Zienswijze

Betreft: Omgevingsvergunning milieu en bouwen voor het oprichten en in werking hebben van een datacenter aan de Cultuurweg 11 te Middenmeer

Zaaknummer: 10504046

Datum: 8 augustus 2022

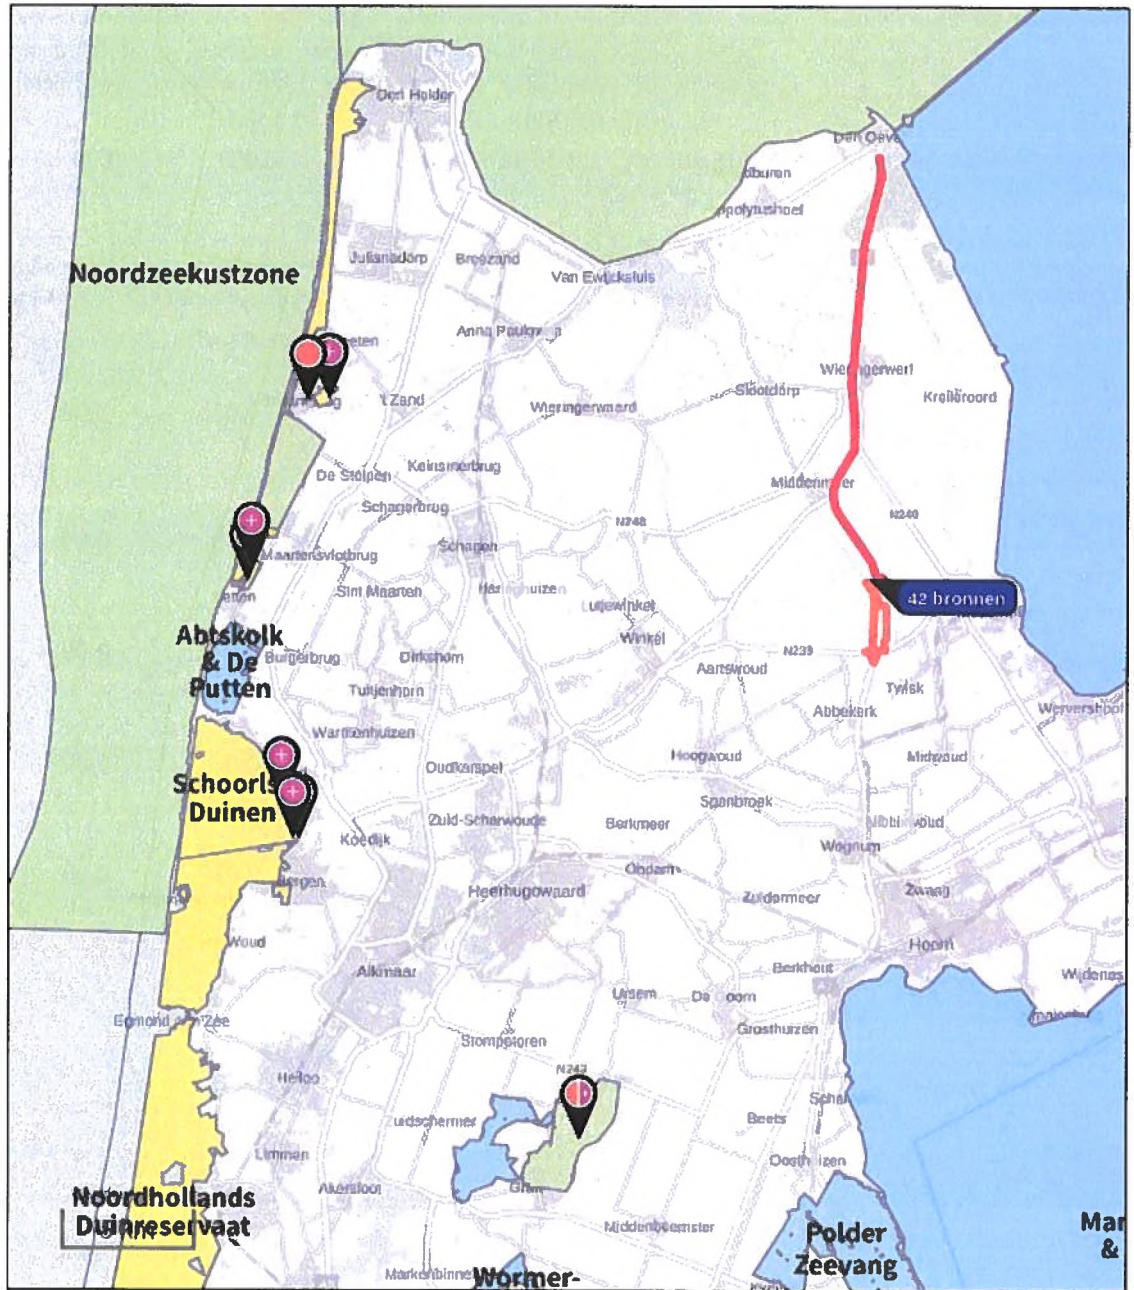
Een berekening van RdWM met behulp van de invoer van de emissiegegevens van de noodstroomaggregaten plús de gegevens van het verkeersnetwerk (zoals die zijn opgegeven in de aanvraag voor deze omgevingsvergunning bij de gemeente Hollands Kroon) in de Aerius-rekenmodule, toont aan dat dit eenvoudig te geven is.

De uitkomst van de stikstofdepositieberekening volgens de Aerius-module is dan: 0,03 mol/ha/jr in elk van 4 Natura 2000-duingebieden aan de kust. De totale oppervlakte met een stikstofdepositiewaarde van 0,03 mol NO_x/ha/j is dan ca 616 ha. (Zie Bijlage I).

Herberekening Arup rapport van 18 december 2020 (Beoogd), rekenjaar 2020

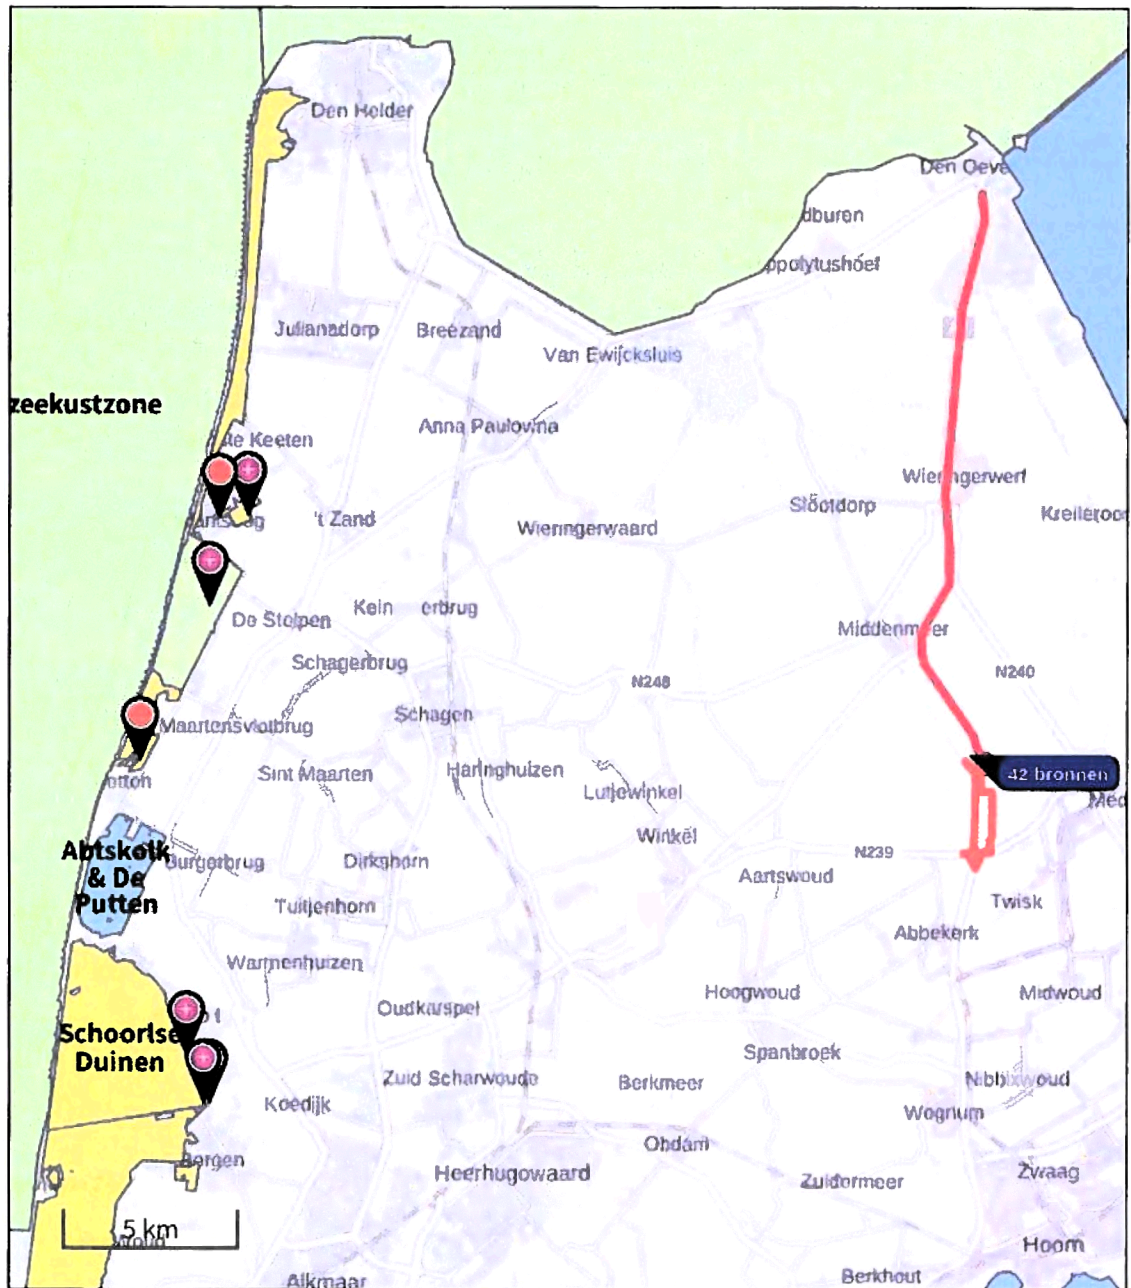
Herberekening door Red de Wieringermeer met behulp van precies dezelfde invoergegevens in de Aerius-rekenmodule als in dit ARUP-rapport zijn opgenomen, levert echter een uitkomst van de stikstofdepositiewaarde op van 0,01 mol/ha/j in vier Natura 2000 gebieden in de duinen, met een totale oppervlakte van ca 84 ha. (Zie Bijlage II).

Dat betekent dat de kritische depositiewaarde van 0,00 mol/ha/j dus, in tegenstelling tot de conclusie in dit ARUP-rapport, dus wél overschreden wordt. Daarmee lijkt de conclusie in dit ARUP-rapport dus niet echt betrouwbaar te zijn.

Herberekening Econculancy rapport van 22 februari 2022 (Beogd), rekenjaar 2025

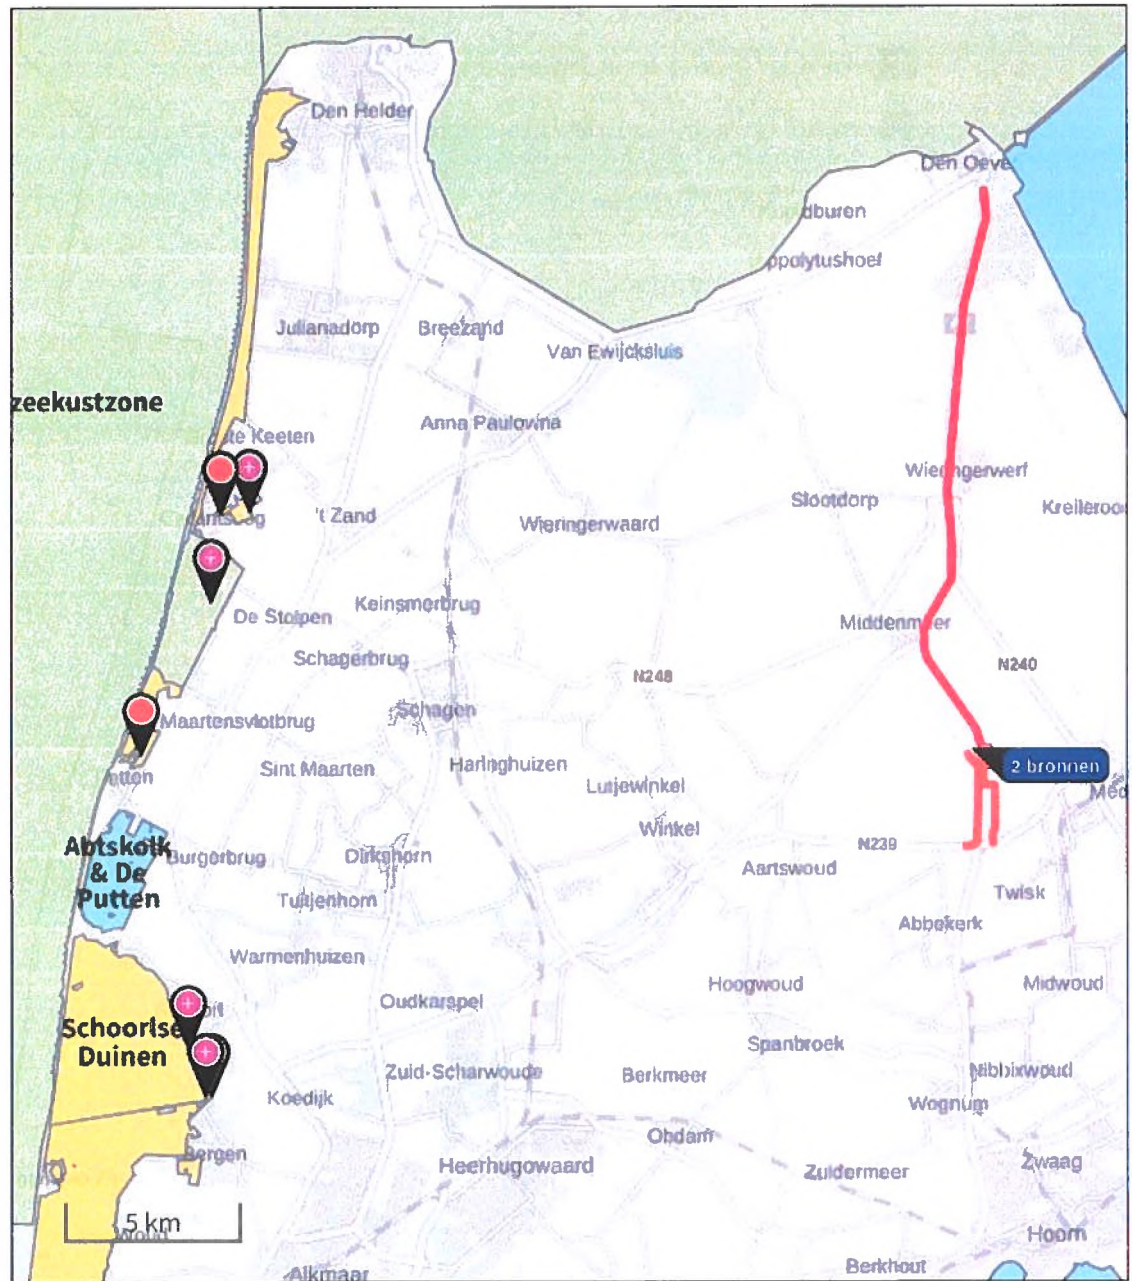
Dit beeld wordt bevestigd door uitkomsten van het Aeries-rekenmodel, met behulp van door Red de Wieringermeer zelf ingevoerde oorspronkelijke gegevens. Dat zijn de emissies van de noodstroomaggregaten uit het Econsultancy-rapport, plus het ingeschatte aantal oorspronkelijke vervoersbewegingen van 850 van de oorspronkelijke aanvraag om een omgevingsvergunning bij de gemeente Hollands Kroon.

De totale oppervlakte Natura 2000-gebieden waar de grenswaarde van 0,00 mol NOx/ha/j wordt overschreden bedraagt 130 ha. (Zie Bijlage III).
